Oggetto: Procedimento relativo all'approvazione del progetto di fattibilità tecnica ed economica (PFTE) inerente i lavori di "Collettamento acque e fognature Chiaiano - Camaldoli versante Pianura - Interventi per il completamento delle reti fognarie e delle vasche di sedimentazione in corso di realizzazione sul versante Pianura" - CUP B61E09000090002.

Avviso di indizione Conferenza dei Servizi preliminare ex art. 14 c.3 legge n. 241/1990-
Forma semplificata ed in modalità asincrona ex art. 14-bis legge n. 241/1990

In riferimento alla Vs nota PG/2022/933351 del 27/12/2022 relativa al progetto in oggetto questo Servizio prende atto della *Relazione Geologica* datata novembre 2022 a firma del dott. geol. Maurizio Di Landri (n. 792 dell'Ordine dei Geologi della Campania) e fa presente che :

Cavità C_0714

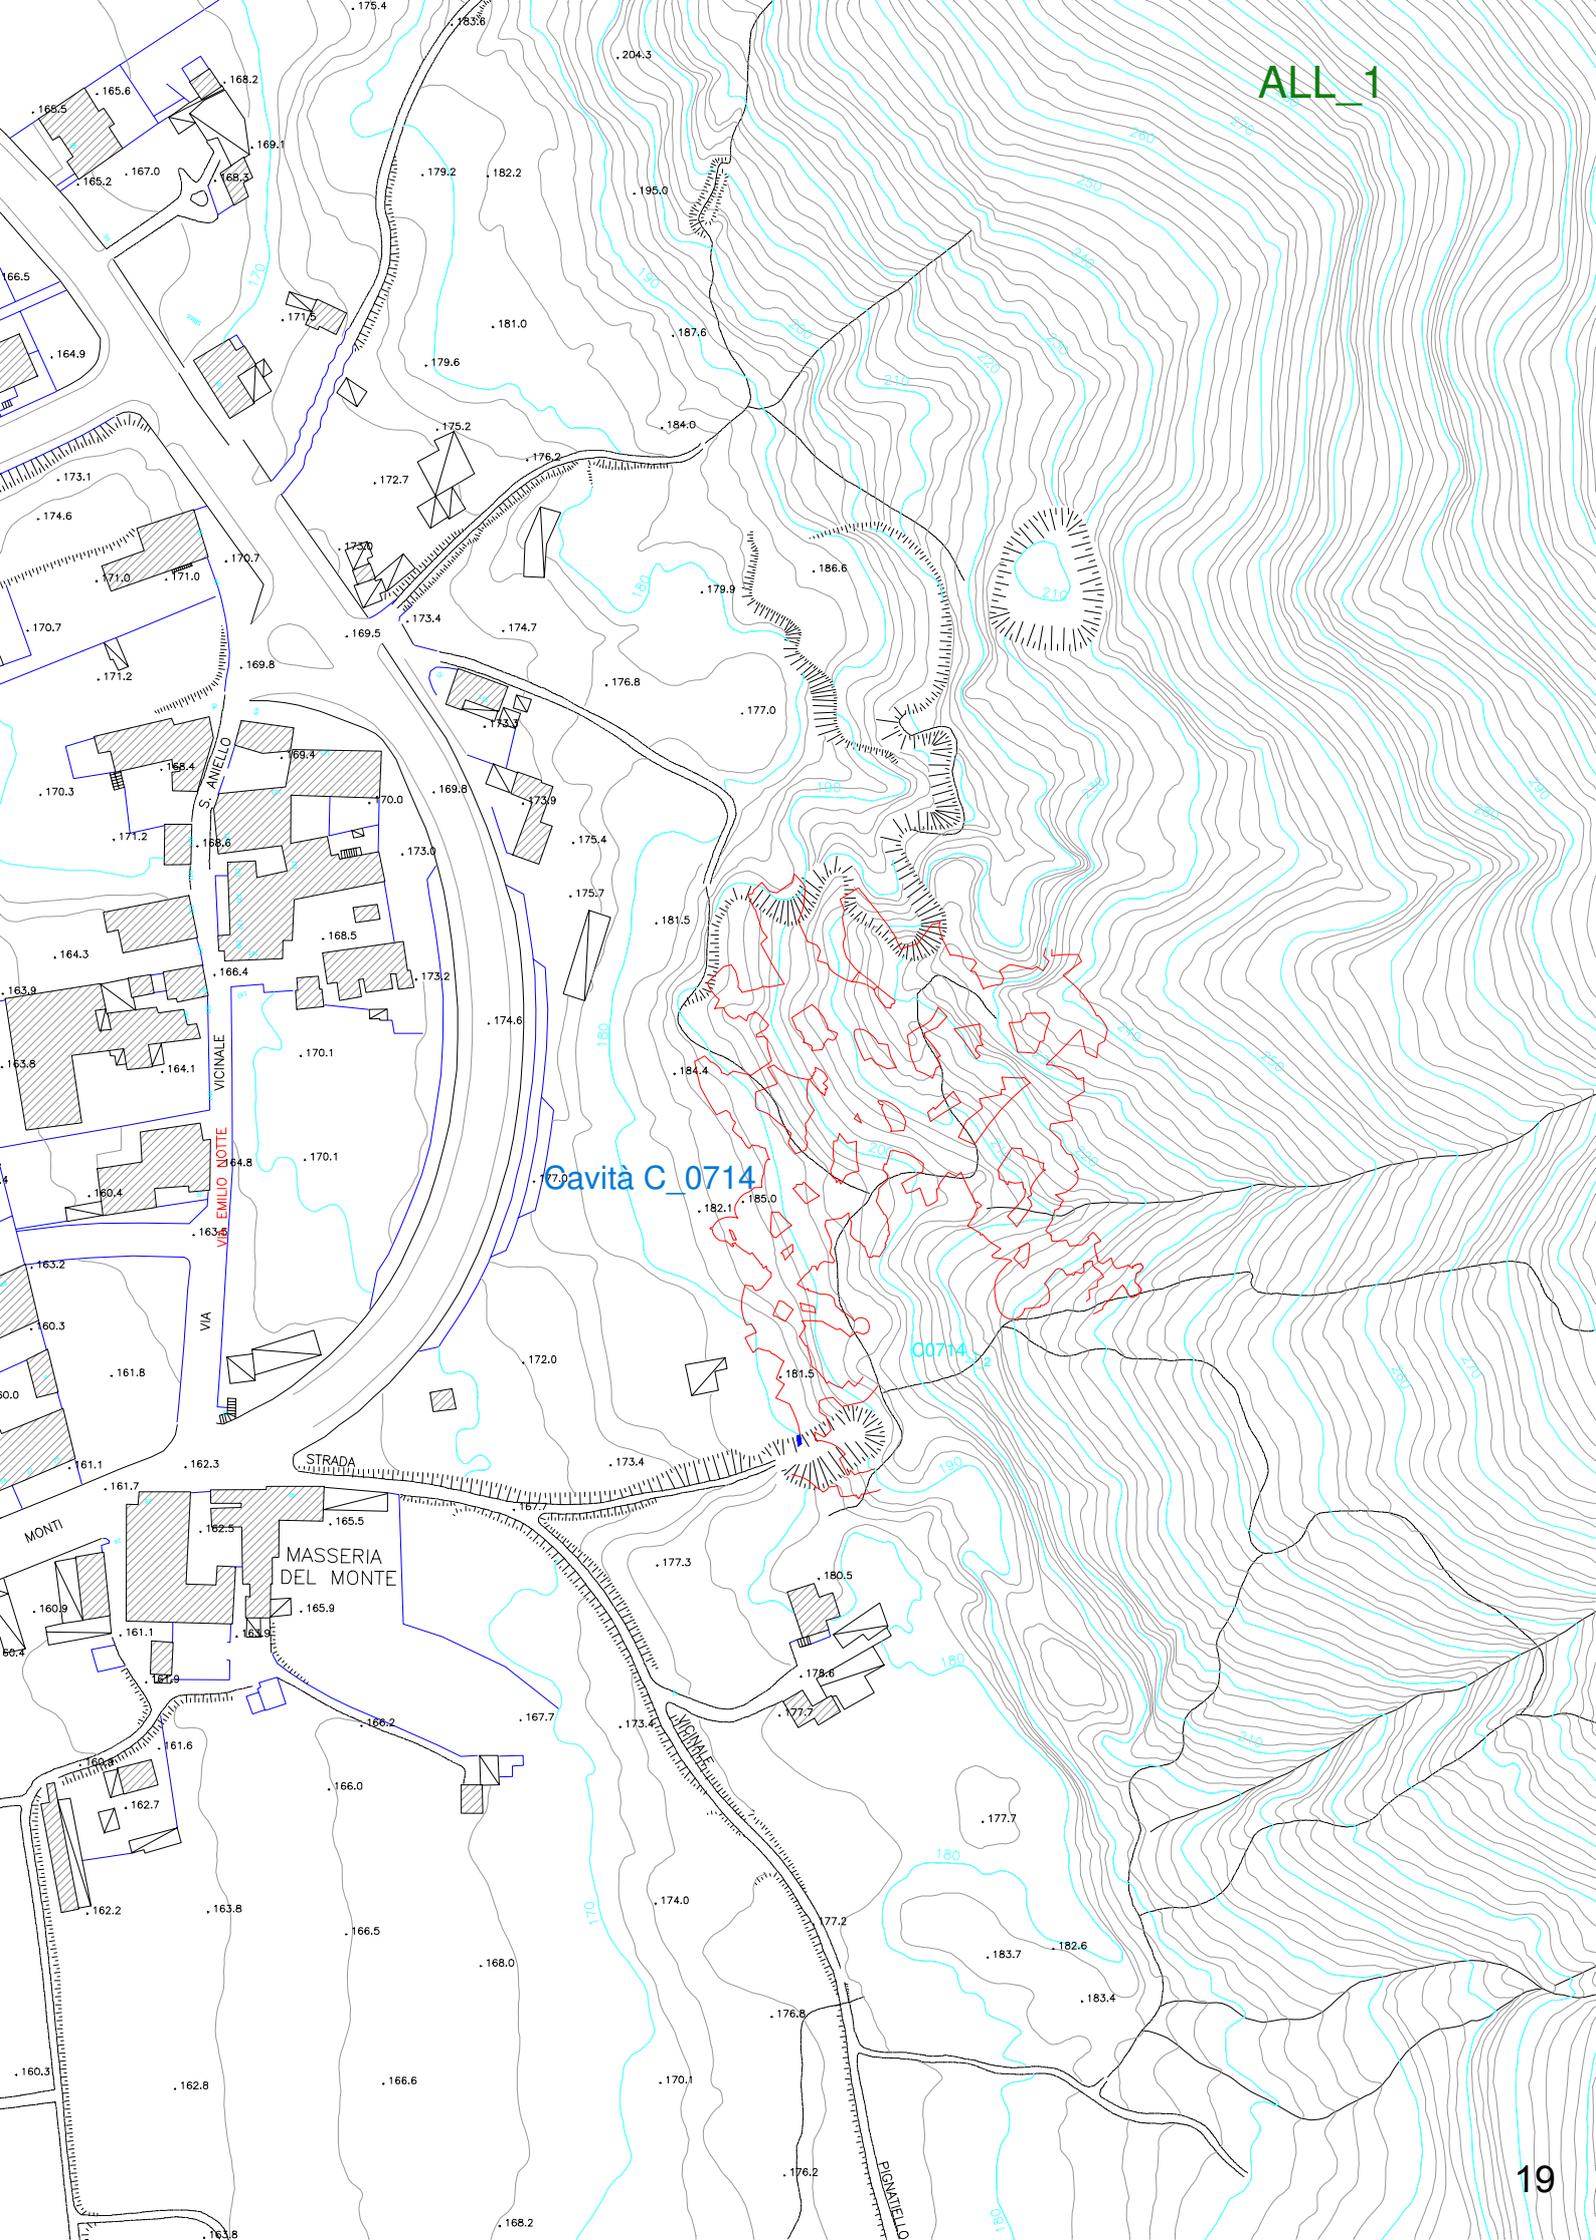
Nel sottosuolo dell'area oggetto dell'intervento **risulta nell'archivio del Servizio censita, in località Masseria del Monte, la cavità C0714.** (allegato 1)

ALL_2
(a)

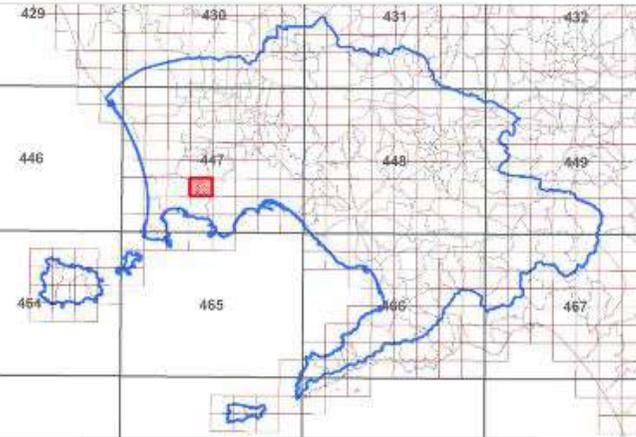
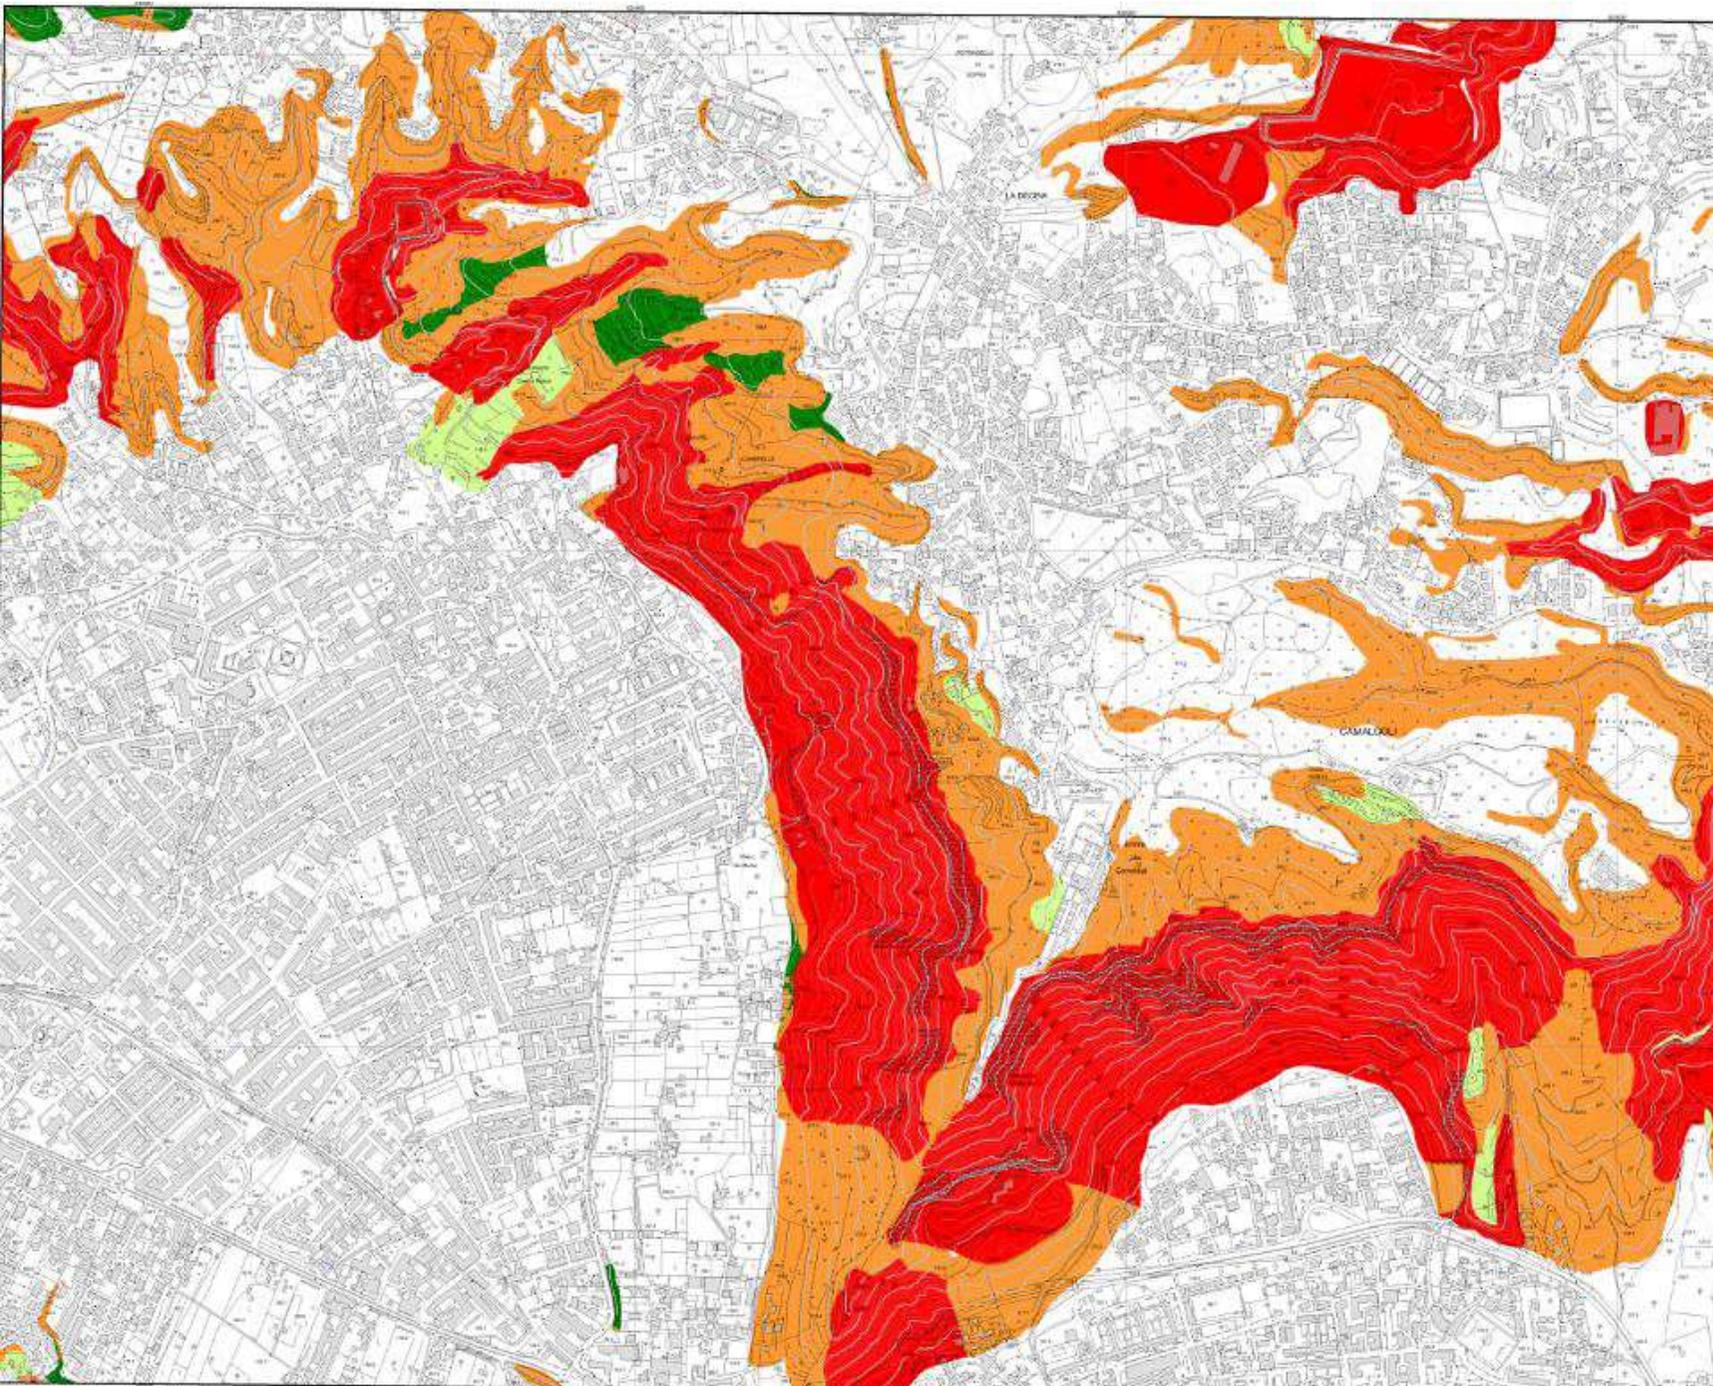
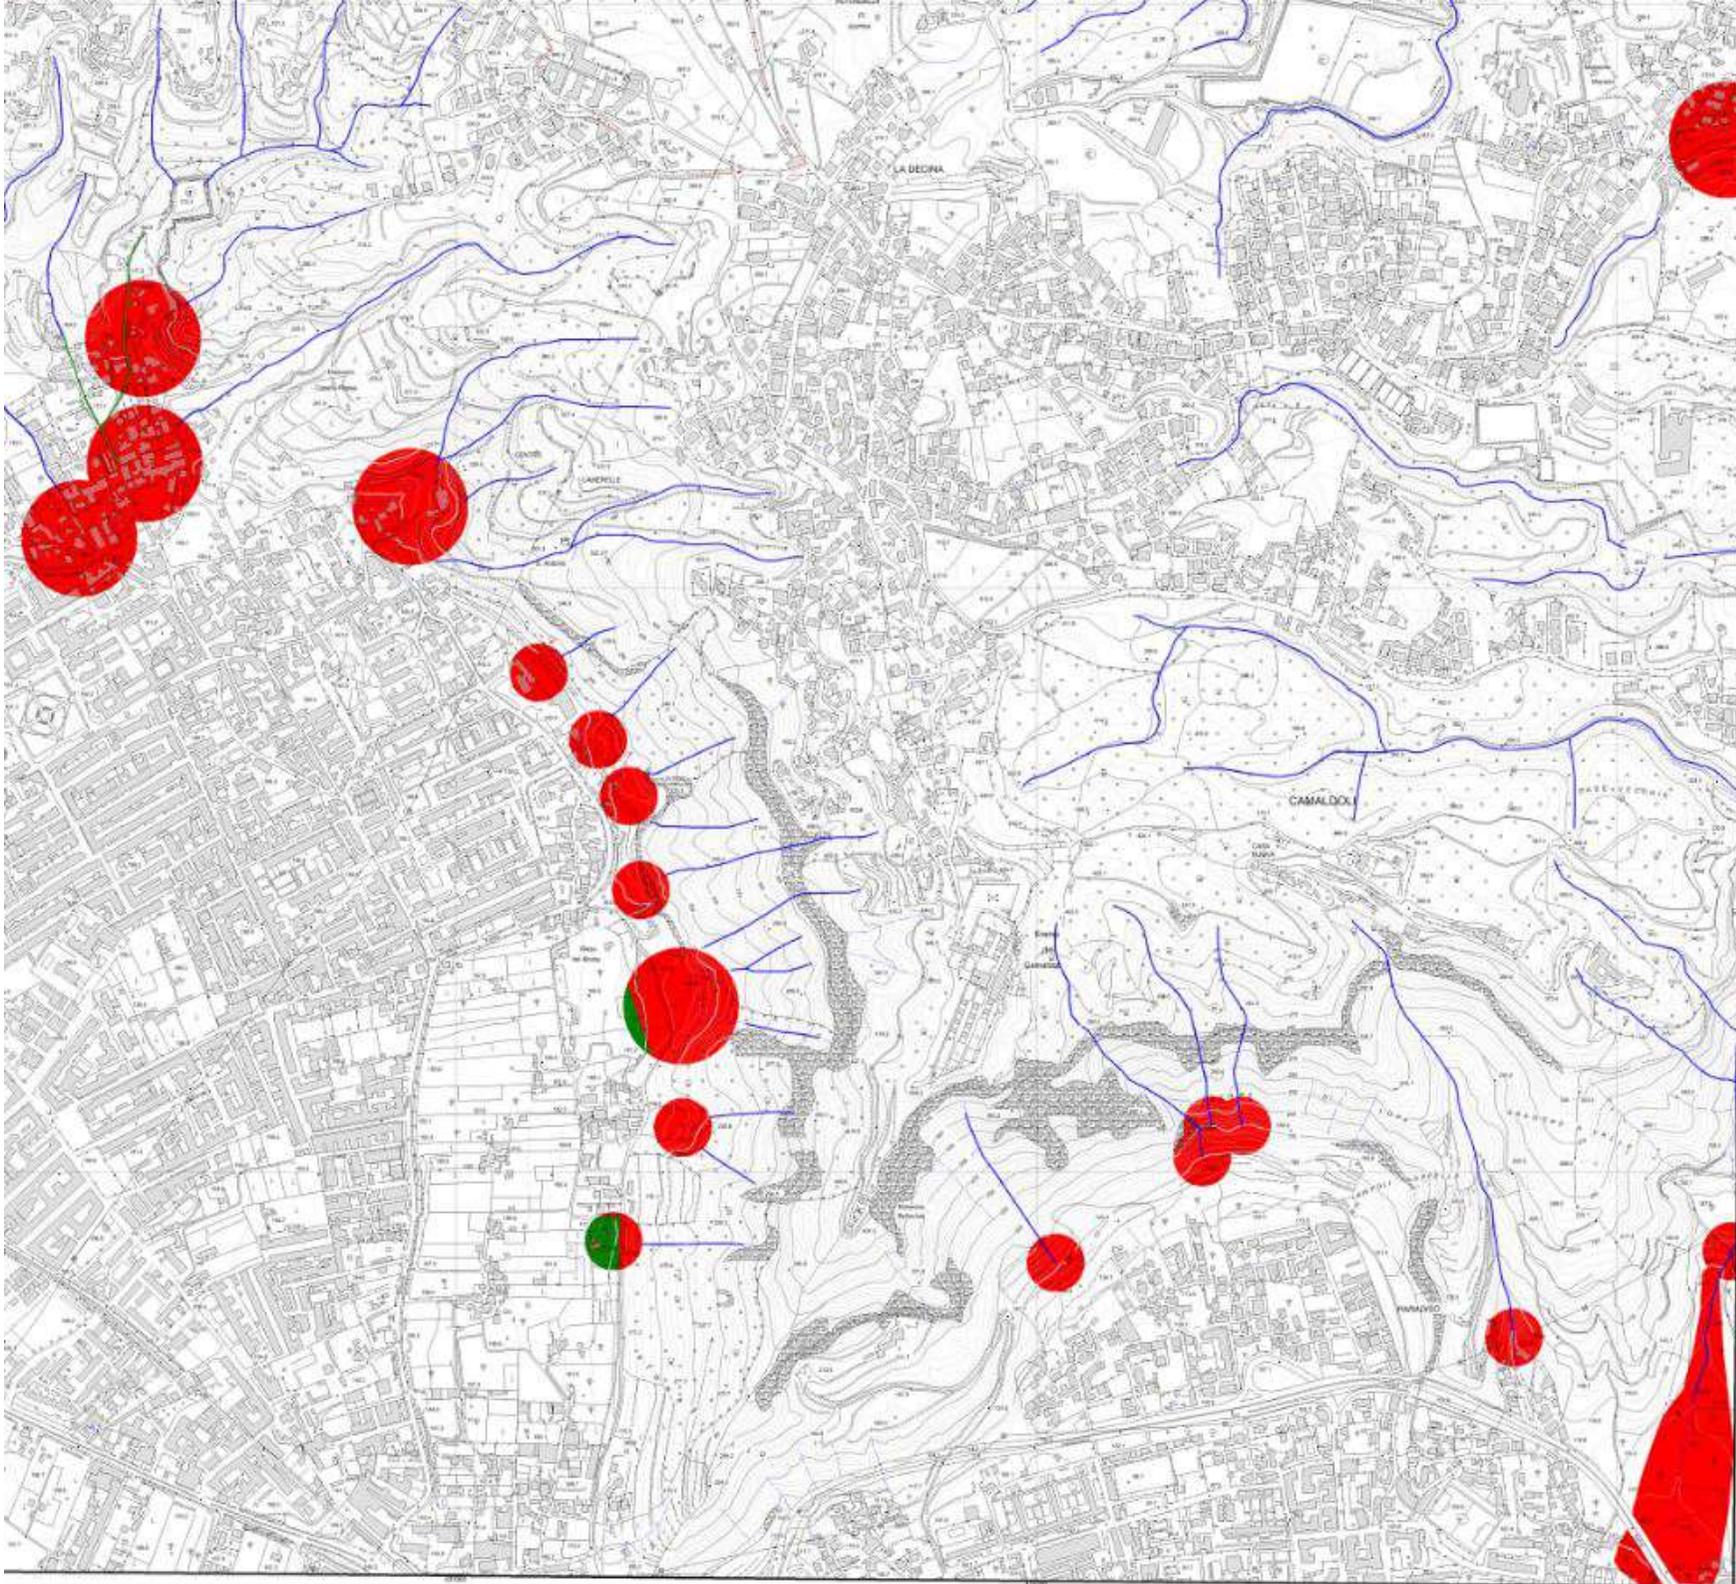
- Tematismo "**Rischio da Frana**" (fogli n. 447113 e 447102): l'area **rientra** in perimetrazioni di rischio **R4 R3 R2 R1** (allegato. 2)
- Tematismo "**Rischio idraulico**" (fogli n. 447113 e 447102): l'area **non rientra** in perimetrazioni di rischio.

ALL_3
 (a)

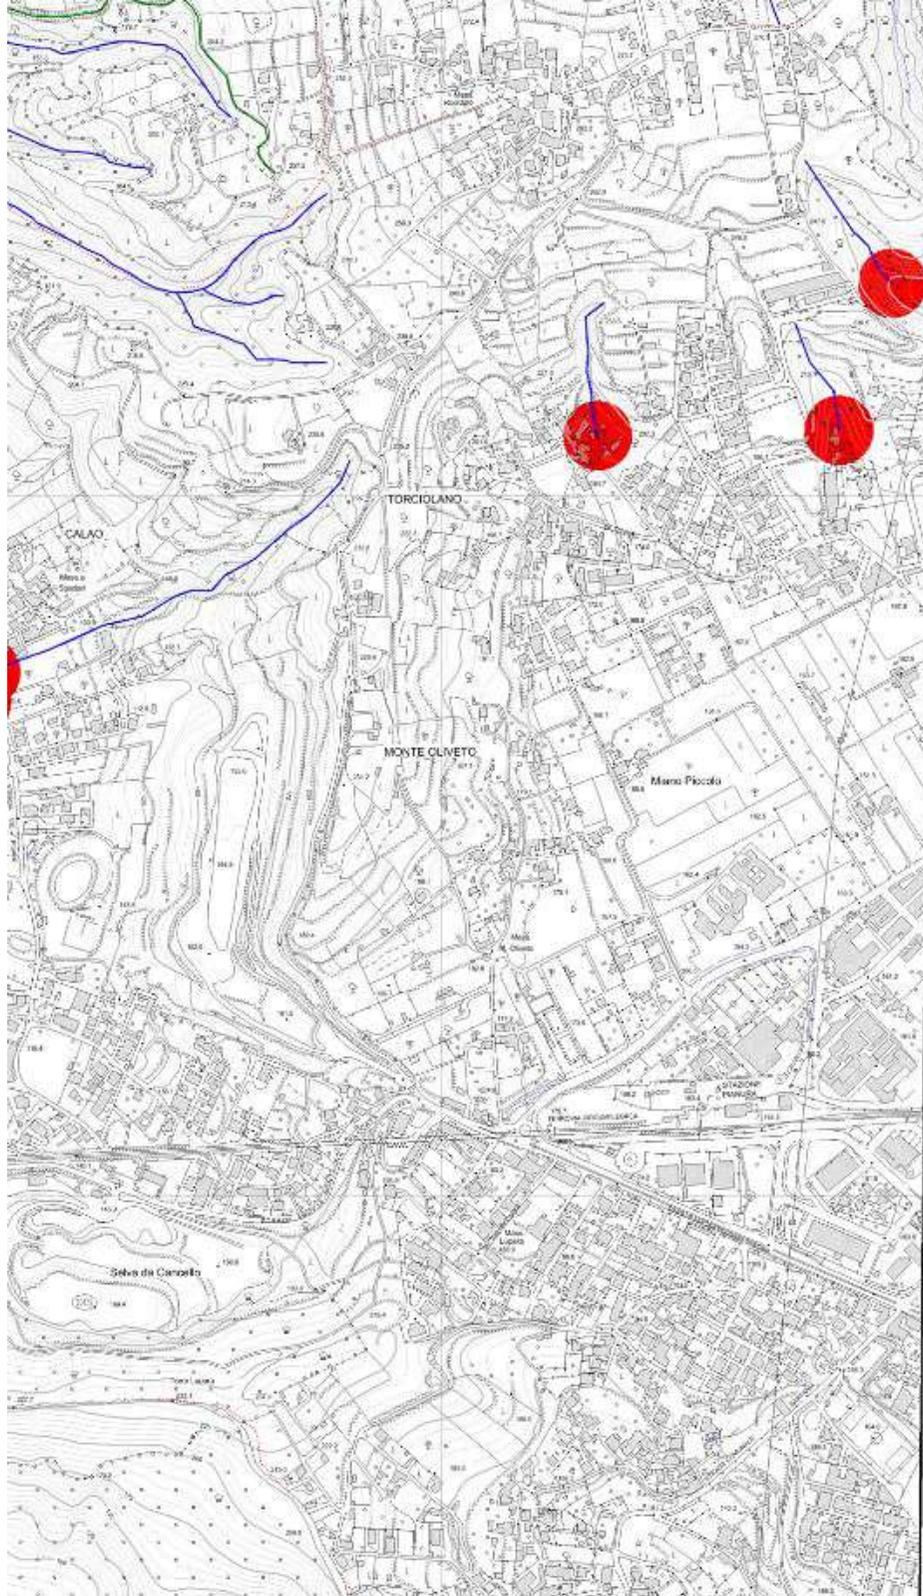
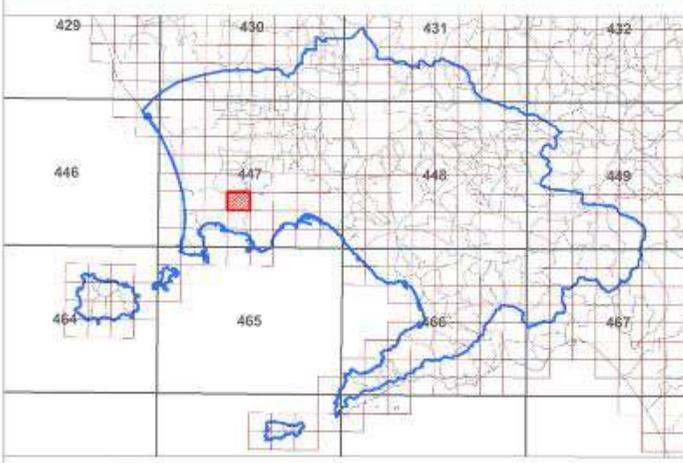
- Tematismo “**Rischio da Frana**” (fogli n. 447113 e 447102): l'area non **rientra** in perimetrazioni di rischio;
- Tematismo “**Rischio idraulico**” (fogli n. 447113 e 447102): l'area **rientra** in perimetrazioni di rischio **R4 R2** (allegato 3)
- Inoltre, dalla documentazione tematica, inerente alle carte della L.R. n°9/83, la predetta area è così definita:
 - l'area dell'intervento è posta a quote variabili comprese tra i 154 ed i 176 m s.l.m.;
 - dalla TAV 4.4/5 (valori massimi storici) si è rilevato che la piezometrica relativa alla falda di base si livella a quote assolute comprese tra i 17 ed i 27 m s.l.m. ;
 - dalla cartografia del rilievo geologico si evince che gli affioramenti dell'area in esame sono caratterizzati dalle seguenti unità litologiche:
